Nábřeží řeky Svratky - Realizace protipovodňových opatření
města Brna – etapy VII a VIII (ORG 5344)

ZMĚNOVÝ LIST

ZL 35

- ZM 039 Úpravy v okolí mostů

ŘEZ OPĚRNOU STĚNOU
OBLAST A+B

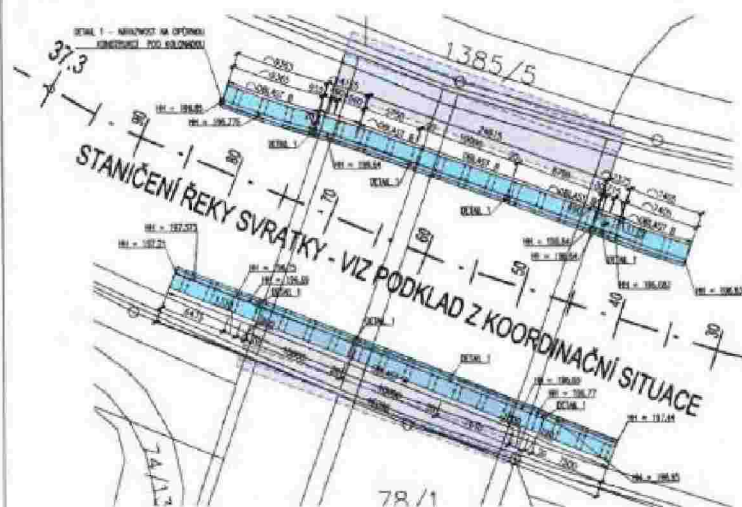
9.8. 2022 Na základě konzultace se statikem došlo k úpravě tvaru opěrných zídek, hloubky založení zídek, statickému posouzení. U Mostu na Vídeňské bude potřeba zmenšit patu, protože zasahuje do základu mostní konstrukce, poté bude vyhotovena revize výkresů. Dokumentaci bude poté nutné projednat se správcí mostních objektů. Revize výkresu na opěrné bude provedena do 5.9.2022.
